プレート間地震の津波評価のコメント回答の概要(再掲)

No.1コメント回答：検討波源モデルの超大すべり域等の設定

No.4コメント回答：海溝軸付近のすべりの不均質性の影響

浜岡原子力発電所の概要

プレート間地震の津波評価の全体像とコメント回答との関係（再掲）

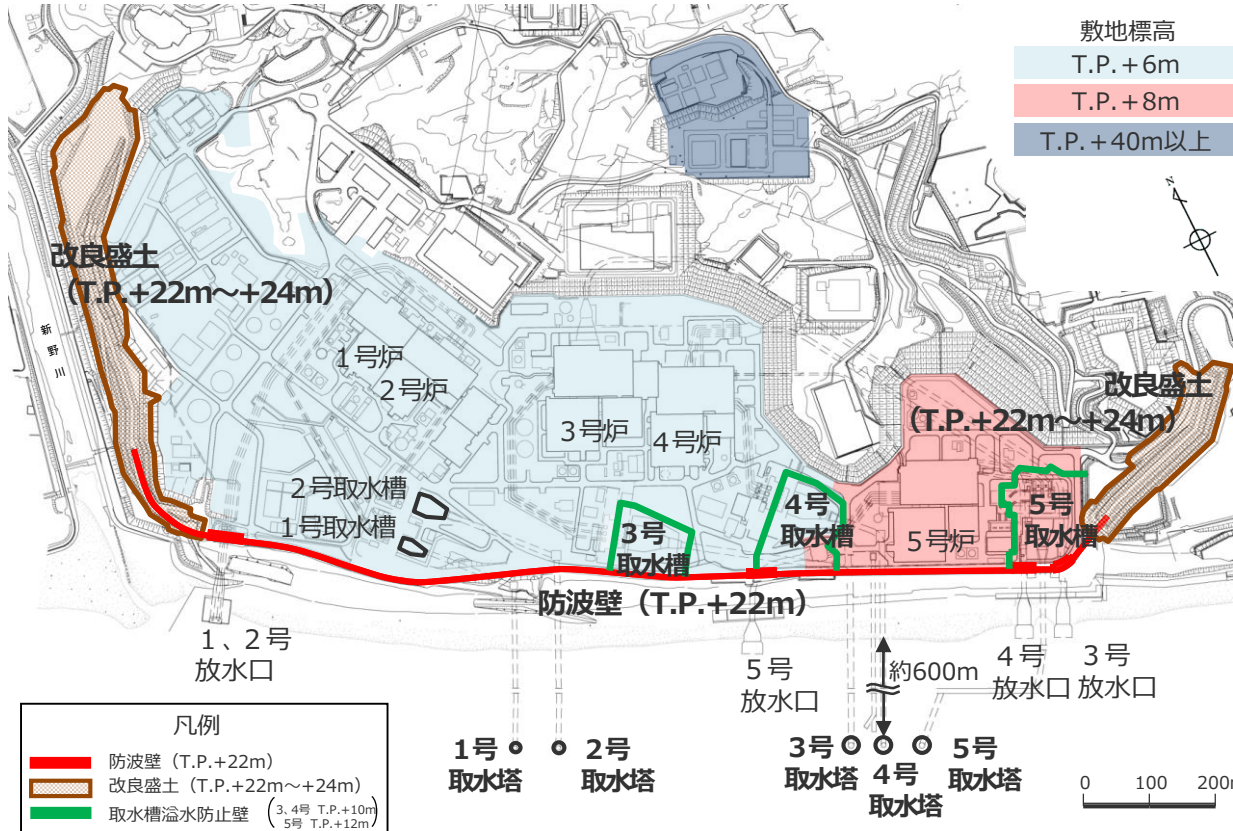
No.3コメント回答：遷移領域を設けたモデル設定の妥当性

No.2コメント回答：

日本海溝の手法を用いた波源モデルのパラメータ設定

○コメント回答に伴う変更点

- 検討波源モデルAの超大すべり域の深さを、南海トラフ広域の津波に着目したモデルと同じとした検討波源モデルDを検討することとした。

- 遷移領域を設定しない津波断層モデルを用いて解析を実施し、遷移領域の有無が津波評価結果に与える影響は小さいことを確認した。

○コメント回答に伴う変更点

- 審査会合におけるコメントおよび国内外のMw9クラスの巨大地震・津波の発生事例に限られていることを踏まえ、国内外の巨大地震・津波の発生事例に対してより慎重に裕度を持って、敷地の津波評価に影響の大きいすべり量とライズタイムの組合せを検討することとし、「(B)代表パラメータの検討による方法」により検討された内閣府の最大クラスモデルにおいて他のパラメータの影響を代表するよう非常に大きく設定されているすべり量(37m)とライズタイム(60s)の組合せを、「(A)各種パラメータの網羅的検討による方法」により検討を行っているプレート間地震の津波評価において更なる不確かさとして考慮することとした。

○コメント回答に伴う変更点

- 日本海溝の手法を用いた波源モデルのうち、スケーリング則の対象とする断層面積、剛性率（波源域に関連するパラメータ）について、日本海溝の検証事例を参照するのではなく、南海トラフに関する知見に基づき設定することとした。
- そのうえで、検討波源モデルの津波評価と、日本海溝の手法を用いた波源モデル等の津波評価との比較を行った結果、検討波源モデルの津波評価は、より保守的な津波評価となっていることを確認した。

(数値シミュレーションによる影響確認)

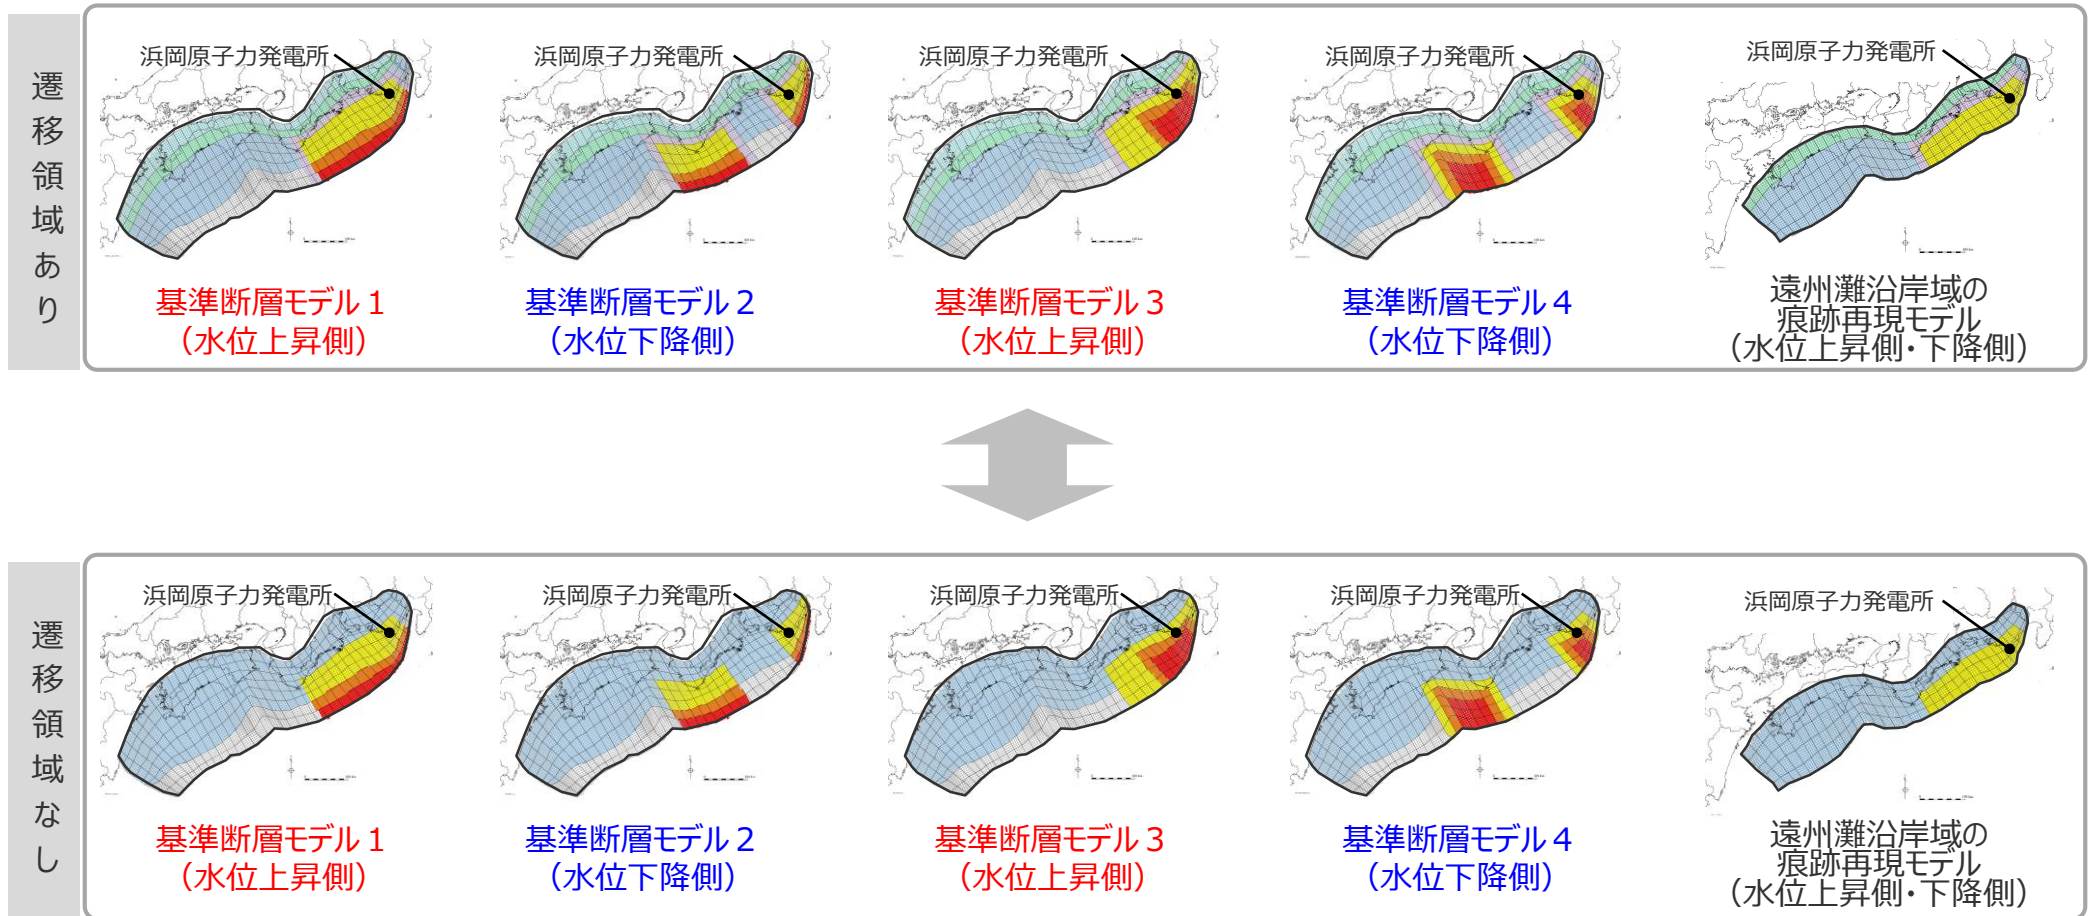
(補足) 遷移領域の有無が津波評価に与える影響の確認

- 遷移領域の有無が津波評価結果に与える影響を確認するため、検討波源モデルの概略パラメータスタディの結果選定した基準断層モデル1～4、および遠州灘沿岸域の痕跡再現モデルについて、それぞれ遷移領域のない波源モデルを設定して、数値シミュレーションを実施した。
- 遷移領域なしの波源モデル設定においては、遷移領域としていた小断層には背景領域のすべり量を設定し、その他のすべり量分布は遷移領域ありの波源モデルと同じとした。
